RIGK.271.03.2022

*Dotyczy postępowania o udzielenie zamówienia klasycznego na zadanie pn.:  
„Budowa kolektorów słonecznych i kotłów na biomasę na terenie Gmin Koziegłowy i  
Siewierz celem poprawy jakości powietrza poprzez zwiększenie udziału OZE w wytwarzaniu  
energii”,*

*Część nr 1.: Budowa kolektorów słonecznych na terenie Gminy Koziegłowy*

*Część nr 2.: Budowa kotłów na biomasę na terenie Gminy Koziegłowy*

**Pytanie 1**

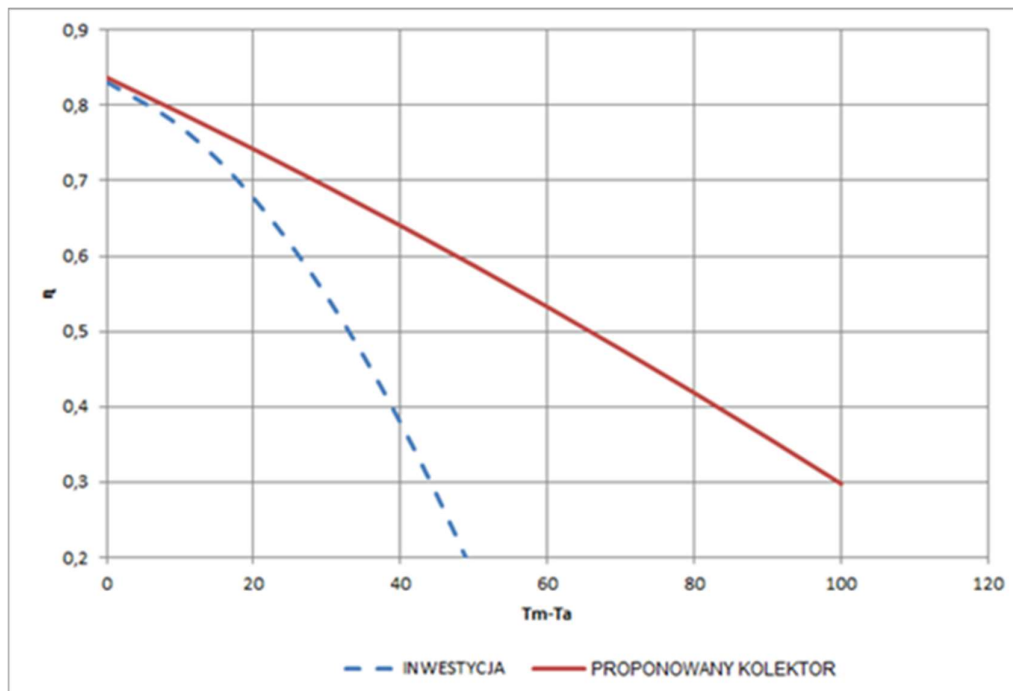
Zamawiający w PFU piszę aby kolektor posiada współczynnik maksymalnie  $a_1 = 4,12$  prosimy o potwierdzenie iż Zamawiający dopuści jako rozwiązani równoważne kolektor którego współczynnik  $a_1 = 4,7$  pod warunkiem spełnienia założeń mocy jednostkowej kolektora oraz efektu ekologicznego. Zgodnie z poniższą charakterystyką pracy.

**Odpowiedź:** Zamawiający dopuszcza pod warunkiem spełnienia założeń mocy jednostkowej kolektora oraz osiągnięcia efektu energetyczno-ekologicznego.
